Permis de construire du 31 rue du Dr Fournier à Tours : fraude et danger

1. Introduction, l'existant

Considérons la coupe PC 3 du permis de construire :

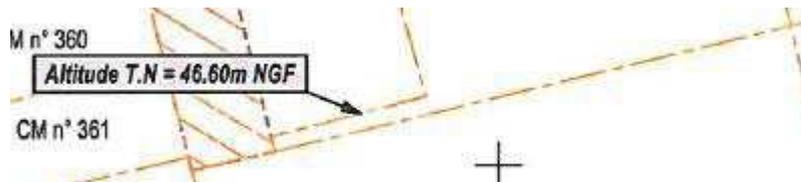
Le "terrain naturel" est estimé à 46,03 m NGF au centre de la coupe et à 47,30 m au niveau de la rue. Comparons avec les relevés que nous pouvons faire sur le terrain voisin, qui part lui aussi de la rue, et descend, on l'a vu, de 1,00 m ($47,30 - 1,00 \text{ m} = 46,30 \text{ m}$) environ puis reste à peu près horizontal.

On note que le muret au centre marque un dénivelé du terrain naturel de 20 cm, non indiqué sur le permis.

La différence entre la cote de la rue 47,30 et celle du fond du terrain voisin, 46,60 m est de 0,70 m et non de la valeur de la descente que nous avons estimée à 1,00 m. Plusieurs facteurs peuvent jouer, il est notamment probable que le niveau d'avant la descente soit plus haut que le niveau de la rue et il est aussi possible que le terrain apparemment plat présente un léger dénivelé. Cela joue peu sur la suite des observations.

Avec cette marge en tête, nous pouvons juger de la validité de la coupe PC 3. La valeur de terrain naturel au centre, indiquée à 46,03 m, pourrait être correcte puisque notre schéma indique $46,60 - 0,60 = 46 \text{ m}$. Nous allons voir qu'il n'en est pas du tout de même pour les extrémités Sud et Nord.

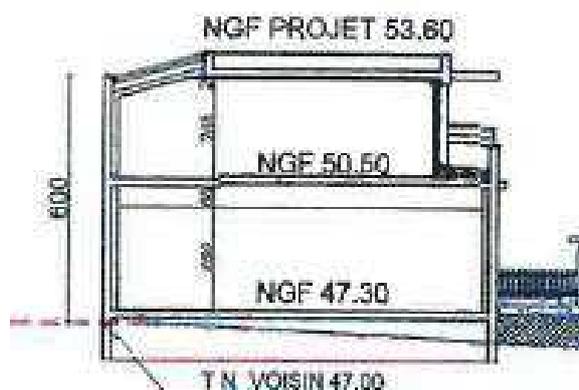
Nulle part la demande de permis de construire ne signale la présence d'un sous-sol sous les trois maisons à démolir, à moins de le deviner par la présence de trois escaliers en vue de dessus. S'il est caché par la végétation la plupart du temps, on voit ces caves en partie de l'extérieur en hiver :

C'est un sous-sol bas de 1,60 m environ, classique il y a un siècle dans le quartier, pour principalement abriter le charbon servant au chauffage l'hiver. Cette porte, ce soupirail et tout le sous-sol ne sont pas déclarés dans la demande de permis de construire, ce qui sous-évalue beaucoup les remblais nécessaires.

Les escaliers pour aller du jardin au « rez-de-chaussée » habité comportent 9 marches. En enlevant la marche au-dessus du trottoir de la rue, cela fait 8 marches de 17 cm chacune environ, donc 1,36 m de dénivellation non déclarée qu'il faudrait remblayer.

Revenons à la coupe PC+3 en zoomant sur la maison de ville :

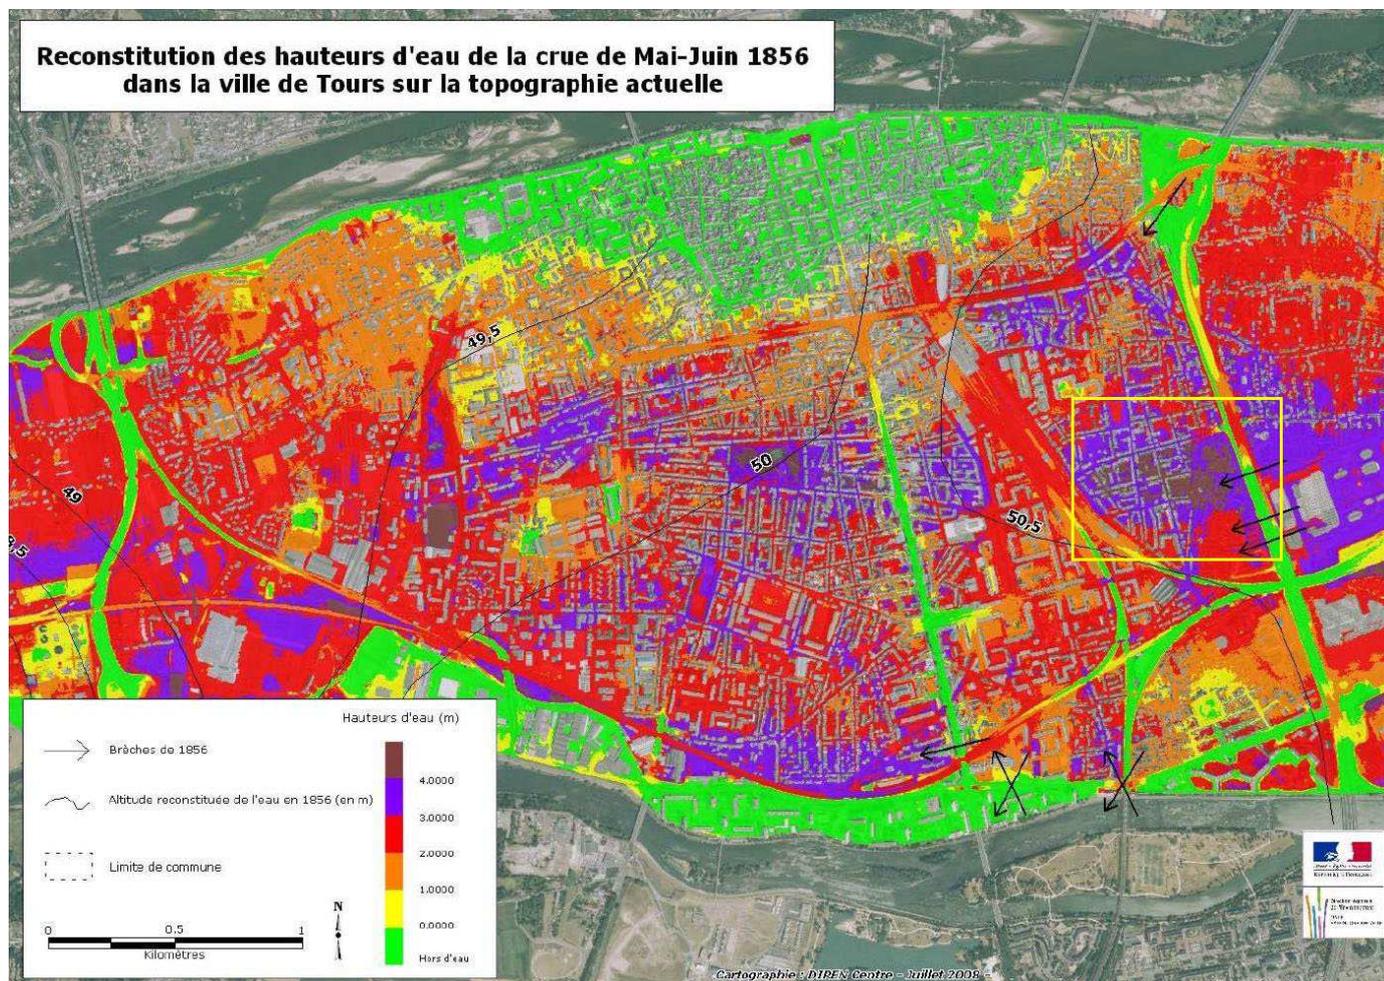
Il y est indiqué que le terrain naturel des voisins serait à 47 m de hauteur. Or, que ce soit à l'Ouest ou à l'Est (cf. cadastre corrigé, la croix bleue), le constat d'expert géomètre montre qu'il est à 46,60 m :

Cette hauteur de 47 mètres est donc inventée. Pourquoi ? La réponse sera apportée dans les pages qui suivent. Notons déjà que cette coupe présente deux autres informations essentielles : la hauteur de 6 mètres des maisons, qui, on le verra est liée à une contrainte du PLU, et le niveau du premier étage, 50,50 m, qui correspond à une contrainte de protection contre les risques d'inondation, sujet maintenant abordé.

Considérons les deux coupes suivantes extraites de la demande de permis.

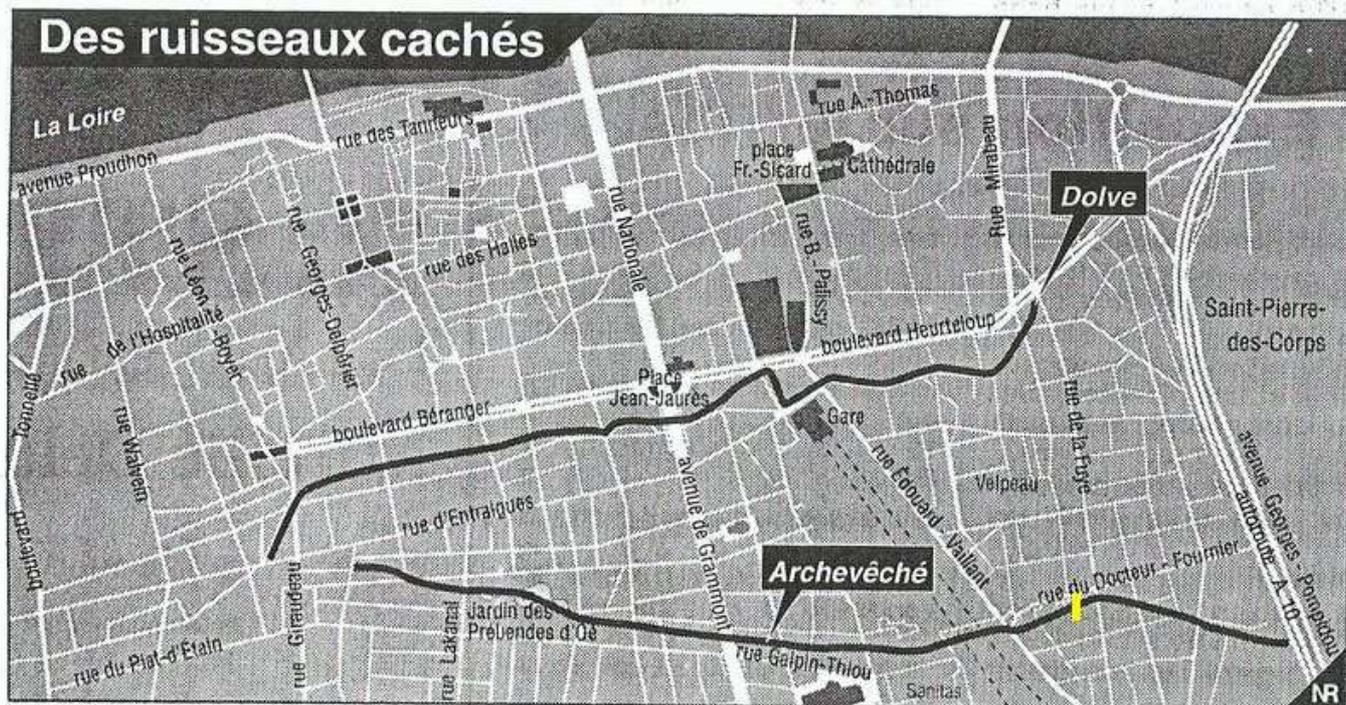
- une multiplicité de cotes au sol, 47,30, 46,62, 46,80, 47,00, alors que le terrain est plat
- une seule mesure de hauteur, 6 m (celle imposée par le PLU), au Sud des maisons, alors qu'il n'y aucune hauteur indiquée au Nord, à l'Est et à l'Ouest. Pourquoi ?

Déjà, cela laisse présager **une volonté de leurrer l'observateur**. Elle va être confirmée par l'analyse qui suit. D'après les deux indications TN, il y aurait une différence de hauteur du Terrain Naturel entre le Nord et le Sud égale à 47,00 - 46,62, soit 38 cm. Sur un terrain plat, c'est saugrenu, sauf peut-être à relever la butée de terre sous la longue haie voisine et la considérer TN. Celui-ci est à 46,60 m chez les voisins de l'Est et de l'Ouest, on a vu qu'une expertise en fait foi. On a même vu qu'au sud-Ouest le TN est à la cote 46,50 m. La seule mesure au sol qui pourrait être juste sur ce TN plat est donc celle de 46,62 m. Elle est la seule à ne pas être arrondie à 10 cm, comme l'autre aussi estimée juste de 46,03 m sur une page précédente. Il semble qu'on doive douter des mesures arrondies à 10 cm.

A supposer même qu'il y ait 38 cm d'écart entre Nord et Sud, pourquoi ne retrouverait-on pas cette différence chez les voisins ? Et à supposer qu'elle y soit, la hauteur des maisons au Nord ne serait plus de 6 m mais de **6,38 m**, donc au-dessus des 6 m PLU. Voilà pourquoi la hauteur au Nord n'est pas indiquée.

Toujours sur cette coupe PC3 de droite, du côté Nord (à gauche), la hauteur marquée 6 m est égale à la hauteur maximale du PLU, différence à l'aplomb du mur de 53 m - 47 m, ce qui permet en opérant un biais sur la toiture d'avoir un bâtiment en retrait un peu plus haut, à 53,60 m. Sur les côtés Est et Ouest, à gauche et à droite de la façade du schéma de gauche, un tel biais n'existe pas et la hauteur du bâtiment en aplomb, est donc de **6,60 m** (= 53,60 - 47) selon le permis se basant sur la cote fausse de 47 m, donc au-dessus du maximum de 6 m. Voilà pourquoi les hauteurs Est et Ouest ne sont pas marquées.

La cote la plus importante dans la coupe de droite est celle du 1^{er} étage à 50,50 m, très probablement imposée par la mairie au promoteur comme étant celle des Plus Hautes Eaux Connues (PHEC). C'est cette hauteur qui a obligé la cote 53,00 m en aplomb côté Sud. Puis, par obligation du PLU, en soustrayant 6 m on arrive aux 47 m que doit atteindre le terrain des voisins pour permettre cette construction. C'est en effectuant ce "calcul à rebours" que le promoteur a inventé la hauteur de 47 m "TN voisin". Elle lui permet, au cm près, d'atteindre 50,50 m. C'est pour arriver à ce but qu'il était nécessaire de frauder.

1. la hauteur PHEC à atteindre pour le 1er étage n'est pas 50,50 m mais 50,80 m → 0,30 m
2. le terrain des voisins n'est pas à 47 m mais à 46,60 m → 0,40 m
3. sans biais et retrait, la hauteur sur les côtés Est et Ouest est 6,60 m, supérieure à 6 m → 0,60 m

L'écart est très sensible : 0,30 + 0,40 + 0,60 = 1,30 m

FACADE SUR JARDIN

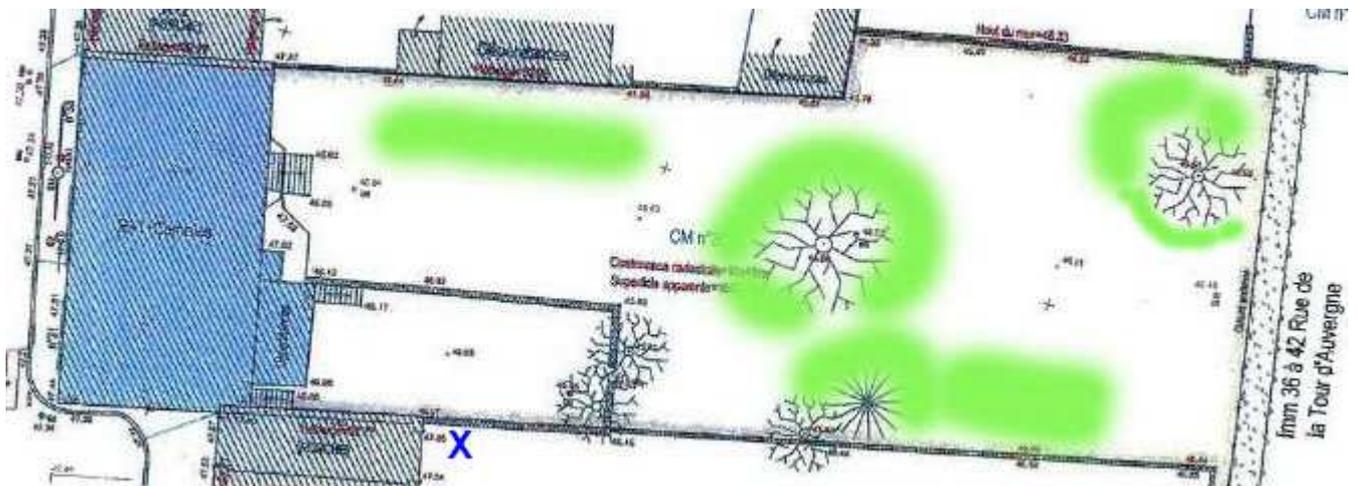
Le projet architectural doit comprendre "deux documents photographiques permettant de situer le terrain respectivement dans l'environnement proche et, sauf si le demandeur justifie qu'aucune photographie de loin n'est possible, dans le paysage lointain. Les points et les angles des prises de vue sont reportés sur le plan de situation et le plan de masse" (article R 431-10 du code de l'urbanisme). Cela n'a pas été fait, ni pour le sous-sol, ni pour le jardin. Le seul document photographique le décrivant est un gros plan sur les roses trémières du voisin, avec en arrière-plan le ciel, les maisons du voisinage et - très vaguement - quelques végétations du terrain à construire. Même agrandie, en arrangeant les couleurs, elle reste illisible. Toutefois, on arrive à distinguer le grillage montrant que le photographe n'est même pas situé dans le terrain à construire.

Il était pourtant extrêmement facile d'aller sur un étage d'une des maisons à démolir pour photographier l'ensemble du jardin. **Cette photo, à elle seule, prouve qu'il y a fraude** (y compris pour sa légende "Façade sur jardin"). L'endroit approximatif où on devine qu'elle a été prise est marqué d'une croix bleue dans le schéma ci-dessous.

On remarque aussi que la vue de dessus minimise le nombre d'arbres, effaçant notamment les grands cerisiers qui sont au sud du sapin, et sous-estimant l'envergure de ceux qui sont indiqués, d'où les ajouts de couleur verte ci-dessous. La photo de page 2 du présent dossier, même prise en début de printemps (sans feuilles sur le figuier situé au Sud-Est), le montre aussi.
